**RECONDUCTION n° 18/1
DU PROCES-VERBAL n° 13 - A - 178**

Un bloc-porte vitré à ossature métallique

PROCES-VERBAL DE CLASSEMENT n° 13 - A - 178 Révision 1

EXTENSION DE CLASSEMENT

Planche n°1 : Détail des jonctions bloc-porte-cloison vitrée

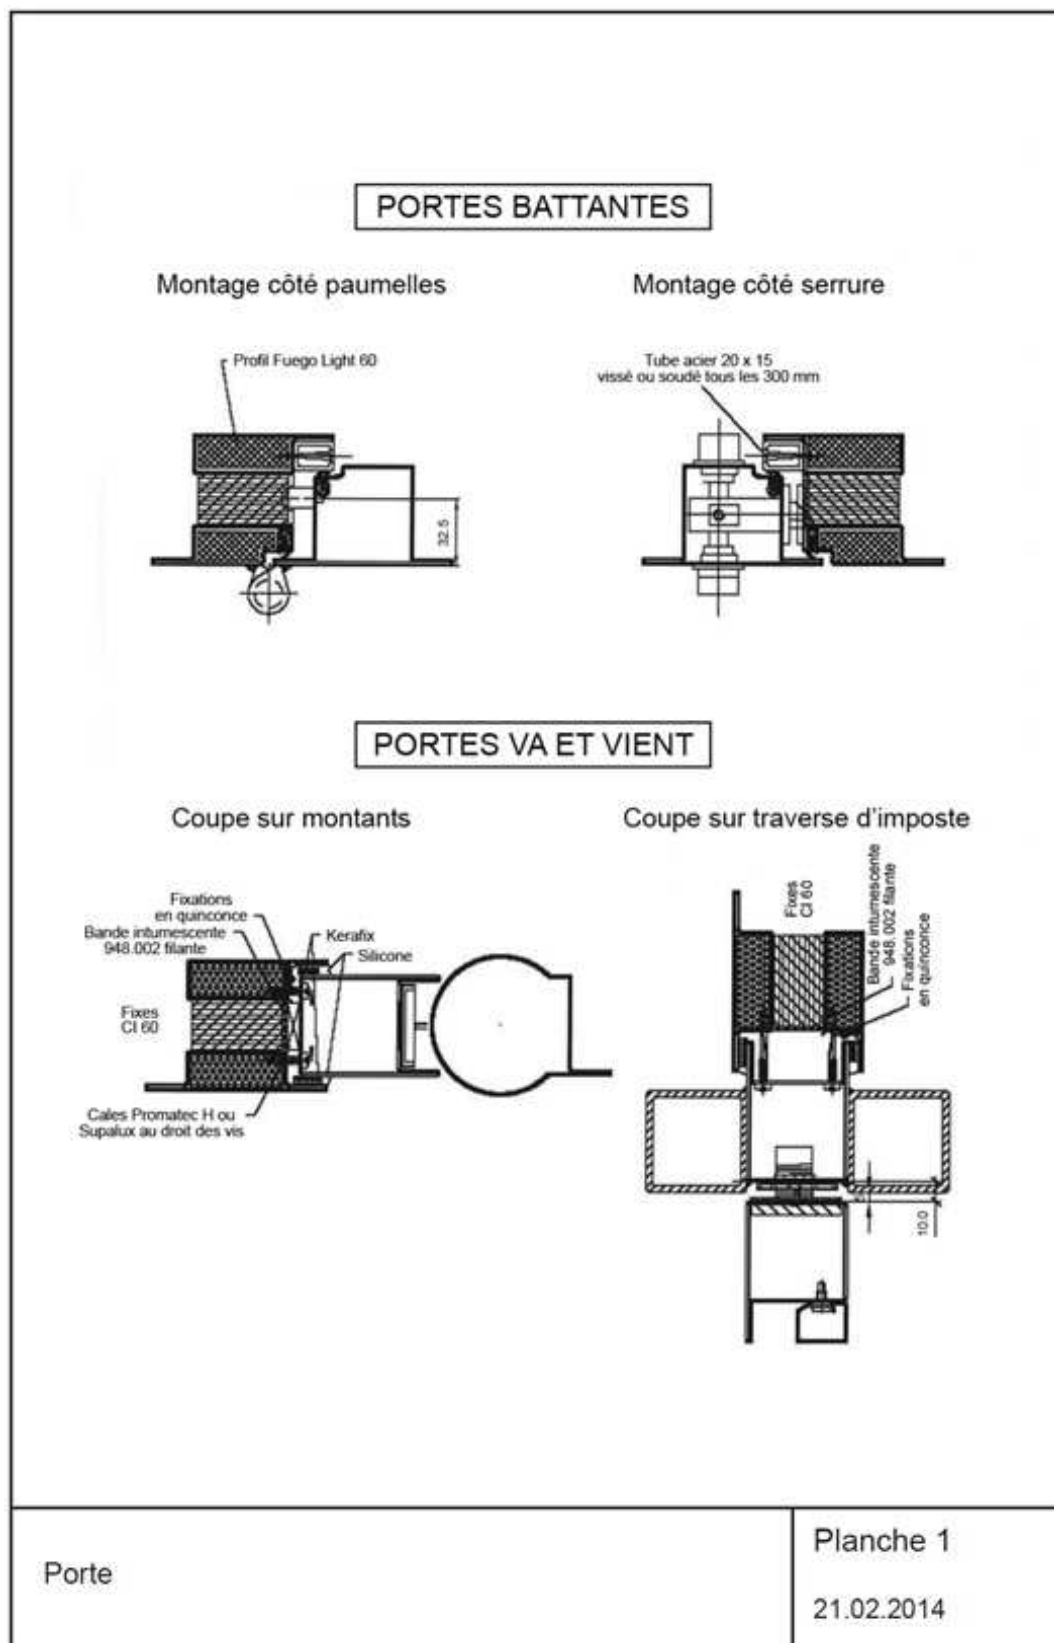
Dans la feuillure, les profils de la cloison reçoivent un tube en acier de 20 x 15 x 1,5 mm, vissé au pas de 300 mm (par vis TF Ø 3,5 x 25,4 mm), pour permettre la jonction avec le vantail (voir planche n° 1).

Une bande de fibres minérales de référence 948005 (FORSTER) et de section 15 x 5 mm ainsi qu'un mastic silicone de référence DC 796 (DOW CORNING), sont placés sur toute la hauteur des montants de l'huissierie (voir planche n° 1).

Planche n°1 : Détail des jonctions bloc-porte-cloison vitrée

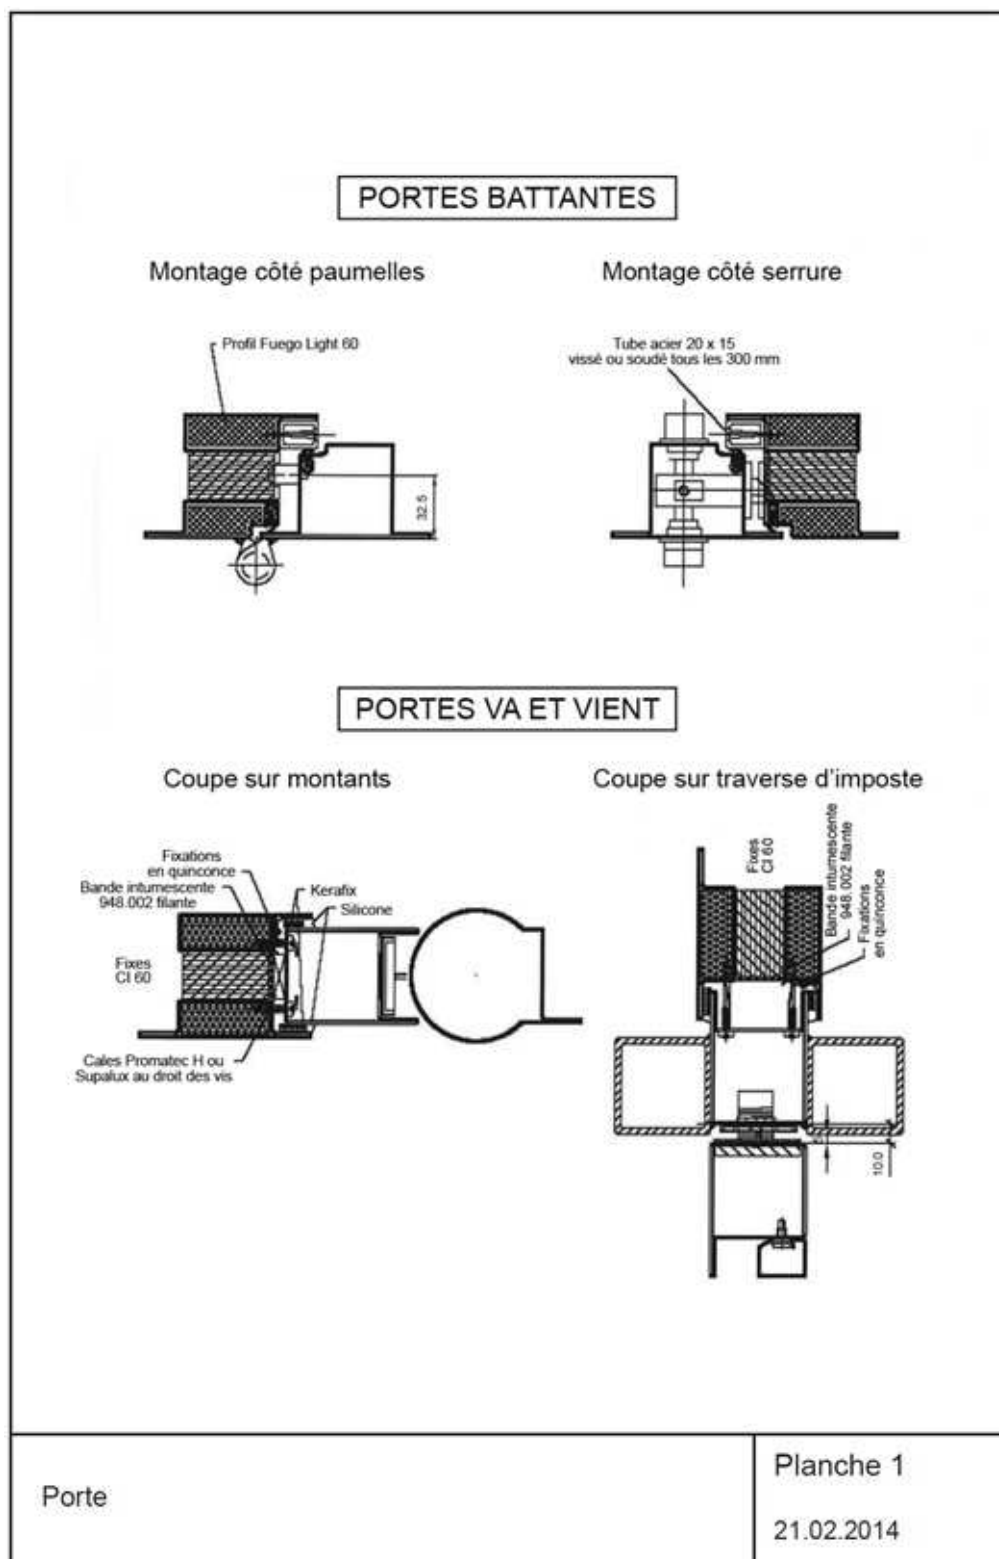
Dans la feuillure, les profils de la cloison reçoivent un tube en acier de 20 x 15 x 1,5 mm, vissé au pas de 300 mm (par vis TF Ø 3,5 x 25,4 mm), pour permettre la jonction avec le vantail (voir planche n° 1).

Une bande de fibres minérales de référence 948005 (FORSTER) et de section 15 x 5 mm ainsi qu'un mastic silicone de référence DC 796 (DOW CORNING), sont placés sur toute la hauteur des montants de l'huissierie (voir planche n° 1).

Planche n°1 : Détail des jonctions cloison vitrée-cloison légère

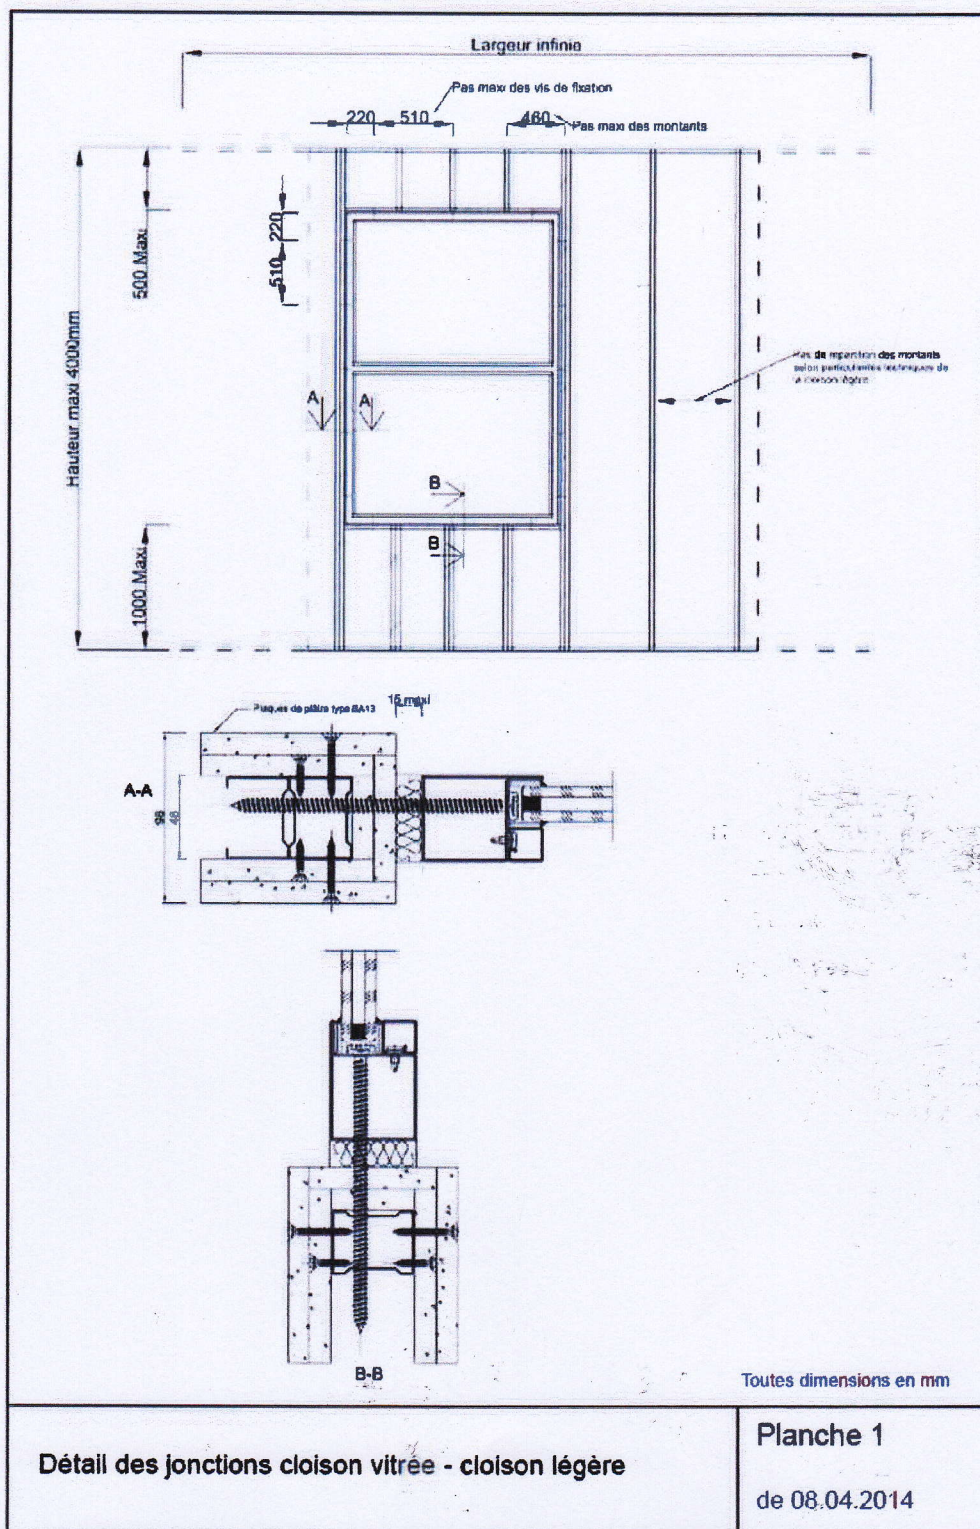
L'imposte en plaques de plâtre est composée d'une ossature interne renforcée par des montants M48 répartis au pas maximal de 460 mm. Voir planches n° 1 et 2.

Le cas échéant, l'allège en plaques de plâtre est composée d'une ossature interne renforcée par des montants M48 doublés, fixés dos à dos et répartis au pas maximal de 460 mm. Voir planche n° 1.

Planche n° 2: Détail des pareclosés acier

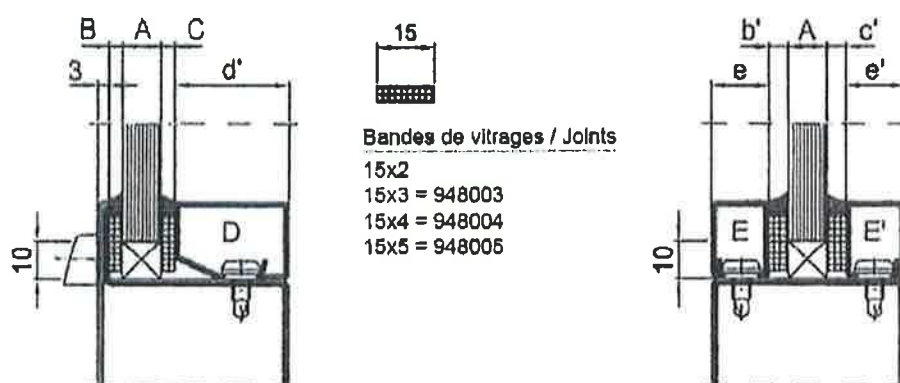
Pour les ossatures métalliques, le maintien des vitrages est réalisé par des parcloles listées en planche n° 2.

Planche n° 1: Détail

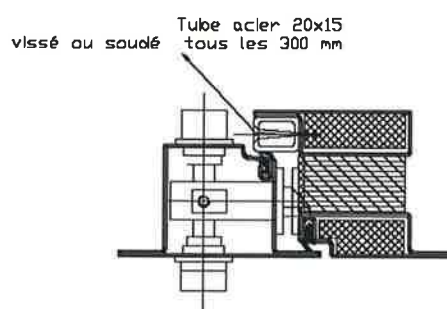
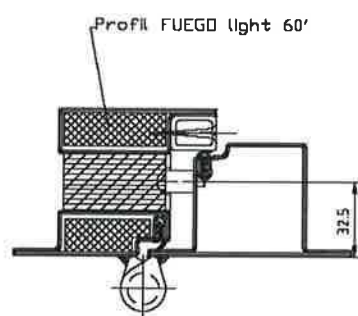
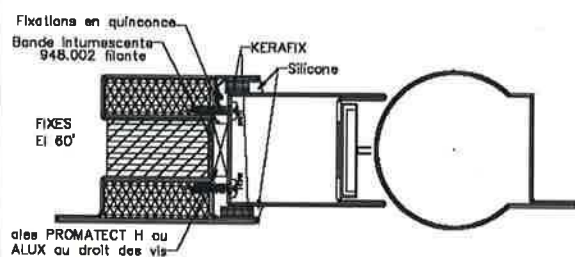
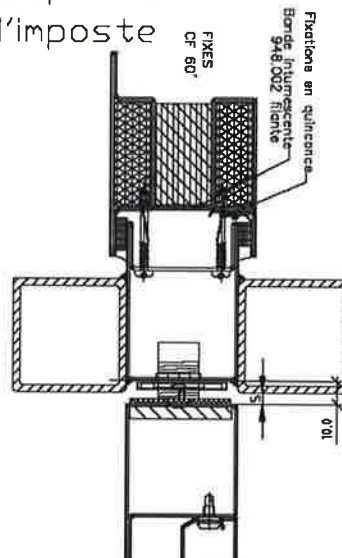
Dans la feuillure, les profils de la cloison reçoivent un tube en acier de 20 x 15 x 1,5 mm, vissé au pas de 300 mm (par vis TF Ø 3,5 x 25,4 mm), pour permettre la jonction avec le vantail - voir planche n° 1 -.

Une bande de fibres minérales de référence 948005 (FORSTER) et de section 15 x 5 mm ainsi qu'un mastic silicone de référence DC 796 (DOW CORNING), sont placés sur toute la hauteur des montants de l'hubriserie.
Voir planche n° 1.
